Contribution d'acteur

APACHE : Autrement Pour les Aménagements des Contournements (routiers et ferroviaires) de l'Habitat de l'Est fait partie de la fédération FRACTURE.

projet de réaménagement dépassé pour résoudre tous les problèmes de trafic de la métropole lyonnaise

Bouchons et des camions sur 3 voies...

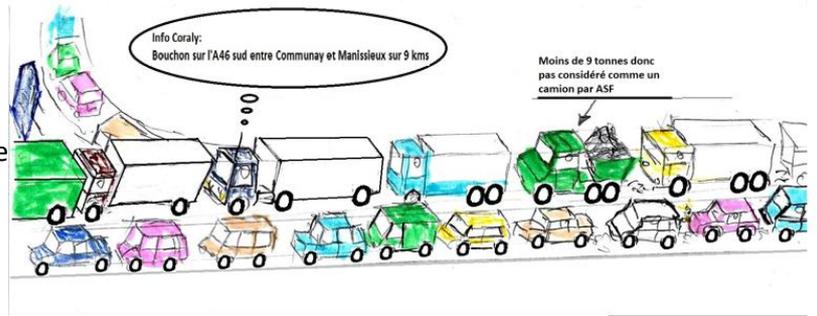
Un seul axe pour le trafic local et le trafic de transit, une aberration qui est même notée dans le rapport TTK. Et il ne faut pas compter sur une réduction de trafic.

L'A709 à Montpellier en est une belle illustration avec une augmentation de plus de 10 % du trafic moins de 2 ans après la mise en service.

Une promesse de supprimer les bouchons mais ils sont toujours là.

Comme pour l'A46 Sud, l'induction du trafic a été « oublié ».

Va-t-on renouveler la même bêtise ?
